関西電力株式会社
代表取締役社長 八木 誠 様

大飯3・4号、高浜3・4号の地震動評価および 美浜原発の敷地内活断層に関する公開質問状（案）

図 1: 高浜原発における FO-A~FO-B 断層と熊川断層の連動を考慮した場合の耐専スペクトルと新・旧基準地震動 Ss-H(水平方向)(2013 年 12 月)

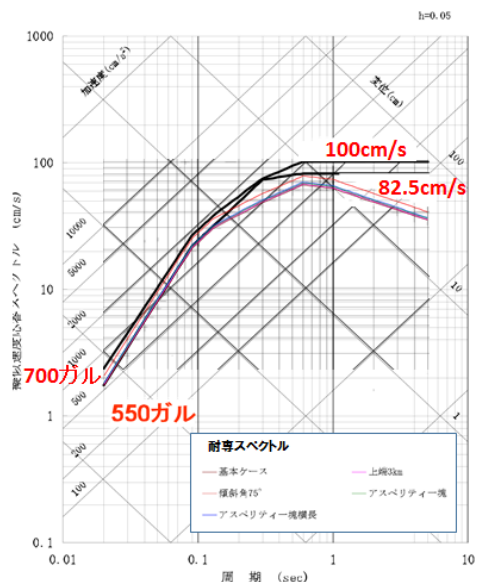
(1) 貴社は 2013 年 12 月 25 日の原子力規制委員会審査会合で、高浜原発の基準地震動について 550 ガルから 700 ガルへの引き上げを提示しましたが、それは FO-A~FO-B 断層と熊川断層の連動を耐専スペクトルで考慮した結果です。ところが、図 1 のように、耐専スペクトルが現行の基準地震動を超えた 0.2sec 以下の短周期側と長周期側をやや引き上げたに留まり、0.3sec 付近の応答スペクトルはほとんど変更されていません。耐専スペクトルは、図 2 のように偶然変動で「倍半分」のバラツキがあり、基準地震動の改定に際しては余裕をもたせる必要がありますが、耐専スペクトルにほぼ沿った形でしか引き上げられていません。なぜ、余裕をもって、耐専スペクトルを 1000 ガル程度の基準地震動へ引き上げないのですか。そうしないのは、高浜 3・4 号のクリフエッジが 1.77Ss (973 ガル) であり、これを超えてしまうからではありませんか。

図3: 柏崎刈羽原発1~4号での新潟県中越地震時の解放基盤表面地震動はざとり波の応答スペクトル(東電が推定した解放基盤表面はざとり波の最大加速度(上図で周期0.02秒における応答加速度に対応する)は、1699gal(1号), 1011(2号), 1113(3号), 1478(4号), 766(5号), 539(6号), 613(7号)である。耐専スペクトルの「内陸補正あり」は海洋プレート間地震のデータ等の混在したデータによる耐専スペクトルを内陸地殻内地震のスペクトルに補正するもので、「内陸補正なし」を約0.6倍したものである.)

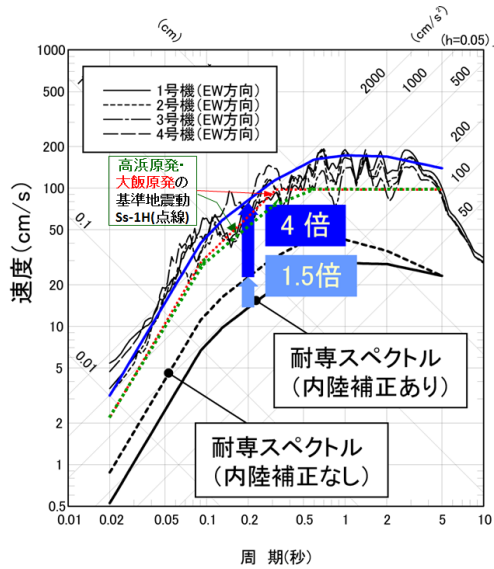
(2) 2007 年新潟県中越沖地震 M6.8 では、図 3 のように、柏崎・刈羽原発で 1699gal という非常に大きな地震動 (解放基盤表面はぎとり波) が観測され柏崎刈羽原発での耐専スペクトル (内陸補正なし) の約 4 倍 (内陸補正有との比較では約 6 倍) の地震動に相当します。大飯原発の基準地震動および高浜原発の新基準地震動を大きく超えています。

大飯・高浜の基準地震動を大きく超えることは間違いありません。

M6.9 ないし M7.2 のごく普通の国内地震で 1000 ガルを超える地震動が観測されていますが、これらの地震動は耐専スペクトルに反映されていません。耐専スペクトルにこれらを反映させた上で、耐専スペクトルを M7.8 の FO-A~FO-B 断層と熊川断層の連動評価に適用し直すべきだと私たちは考えますが、いかがですか。そうすれば、高浜原発

図4: 岩手・宮城内陸地震 M7.2で観測された地震観測記録(地下)の応答スペクトルと高浜3.4号の新基準地震動および大飯3.4号の基準地震動との比較

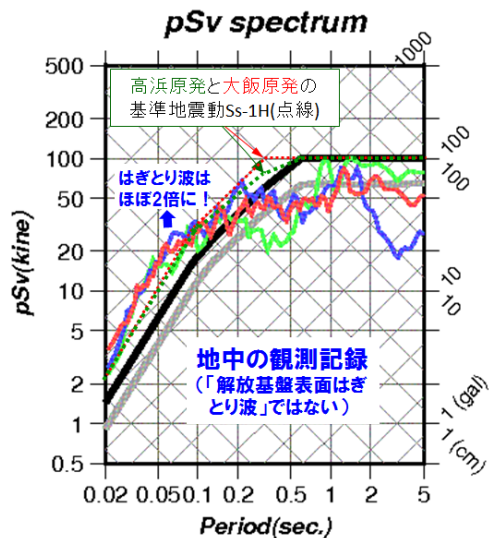
の基準地震動を700ガルに留まらず1000ガル以上へ大幅に引き上げざるを得なくなり、高浜3.4号は再稼働どころか、閉鎖する以外にないと私たちは考えますが、いかがですか。

図5: 高浜原発におけるFO-A~FO-B断層と熊川断層の運動を考慮した場合の耐専スペクトルと断層モデルによる地震動評価結果(全ケース:EW方向)および新基準地震動 Ss=H(水平)(2013年12月)

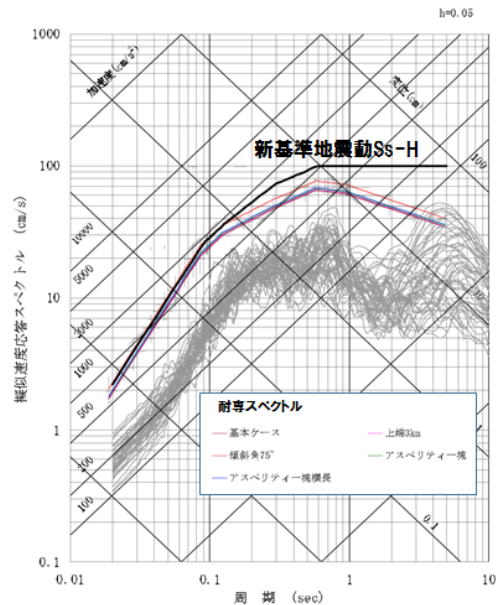
(3) 高浜3.4号では、耐専スペクトルだけでなく断層モデルでも、短周期の地震動レベルを1.5倍化した場合などさまざまな不確かさを考慮した地震動評価をしています。しかし、図5のように全ケー

スの地震波を重ね合わせても耐専スペクトルの1/2~1/3にすぎません。断層モデルによる地震動評価は明らかに大幅な過小評価であると私たちは考えますが、いかがですか。

図6: 2006年中央防災会議第26回「東南海、南海地震等に関する専門調査会」で検討された国内活断層に対する各種地震規模推定式とその評価結果

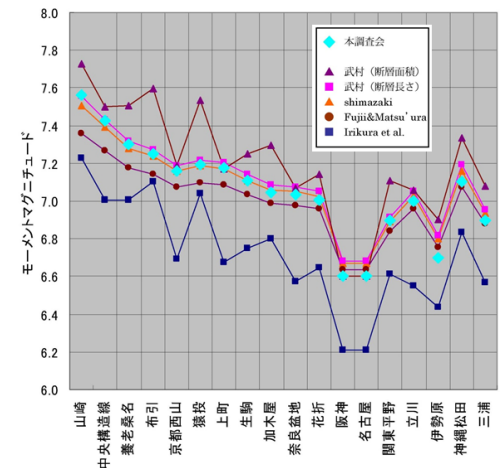
(4) このような断層モデルによる地震動の過小評価は、「北米中心の地震データに基づいて断層面積から地震規模を算出する入倉式を日本国内の活断層による地震動評価にそのまま用いたことによる」と私たちは考えますが、いかがですか。その裏付けとして、中央防災会議が国内の主要活断層に対し将来起こりうる地震の規模をさまざまな式で求めて比較した図6があります。地震規模はモーメン

トマグニチュード M_w で示されていますが、どの活断層においても、武村(断層面積), 武村(断層長さ), Shimazaki, Fujii-Matsu'ura, Irikura et al.(入倉式)の順で地震規模が小さくなり、断層モデルのレシピで使われている入倉式で最も小さい地震規模になることは明白です。文部科学大臣を本部長とする地震調査研究推進本部は、活断層による長期評価の際、断層長さから松田式で地震規模を求めており、これは国内地震データに基づく経験式であり、武村式などと大差はありません。貴社もご存じのように、耐専スペクトルの地震規模も松田式で求めています。断層モデルによる評価でも、松田式による地震規模を用いて地震動評価を根本的に改めるべきだと私たちは考えますが、いかがですか。

図7: 大飯原発におけるFO-A~FO-B断層と熊川断層の連動を考慮した場合の断層モデルによる地震動評価結果(応力降下量1.5倍ケース)と基準地震動Ss-1H(2013.12)

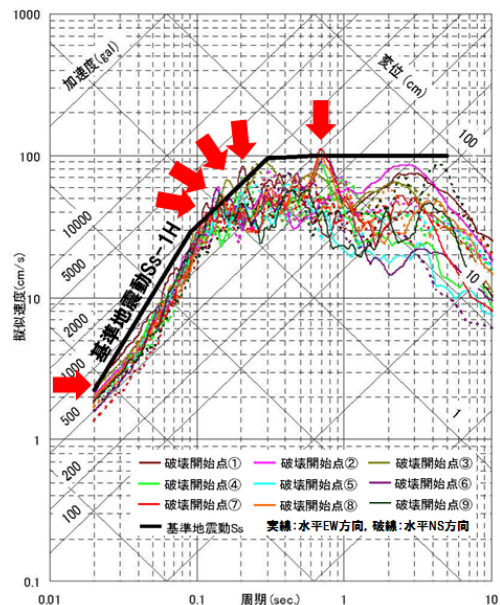
貴社は、大飯3・4号についても「FO-A~FO-B断層と熊川断層の連動を考慮した」場合の地震動評価を行っています。高浜3・4号とは異なり、大飯原発の場合には震源断層との距離が近すぎるため、耐専スペクトルは「適用範囲外だ」として評価していません。その断層モデルによる評価結果は基本ケースでは基準地震動の中にかろうじて取

まっていますが、短周期の地震動レベル1.5倍のケースでは図7のように地震波の応答スペクトルが全体として上方へ1.5倍に上がった結果、0.02secで基準地震動Ss-1Hの700ガルを超えて759ガルになり、他の周期を含めて6箇所基準地震動を超えています。ところが、高浜3・4号では、断層モデルの地震動評価は耐専スペクトルの1/2~1/3にすぎませんでした。これを大飯3・4号に当てはめると、耐専スペクトルで評価される地震動は図7の2~3倍になると推定されます。つまり、基準地震動Ss-1Hを1500ガル程度にまで引き上げざるを得ないと私たちは考えますが、いかがですか。

そうすると、大飯3・4号のクリフエッジは1.80Ss(1260ガル)であることから、再稼働どころではなく、高浜3・4号と同様に閉鎖する以外にないと私たちは考えますが、いかがですか。
